改善箇所説明図

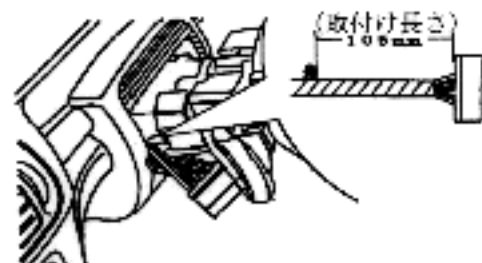
基準不適合発生箇所②

方向指示器用電気配線

ステアリングコラム・カバー内部の方向指示器用電気配線の取付け長さに不適切なものがあり、ステアリング・ホイールの位置を調整すると、最悪の場合、当該電気配線の接続部が外れて、方向指示器が作動しなくなる恐れがある。

基準不適合発生箇所①

助手席側座席ベルト巻取り装置

助手席側座席ベルト巻取り装置の構造が不適切であるため、最悪の場合、座席ベルトが引き出せなくなる恐れがある。

全車両点検し、当該電気配線の取付け長さが短いものは修正する。

全車両点検し、助手席側座席ベルトに記載されている製造年月日が1997年9月7日以前のもは対策品と交換する。

プラスチック・レバーの回転を
規制するピンを追加
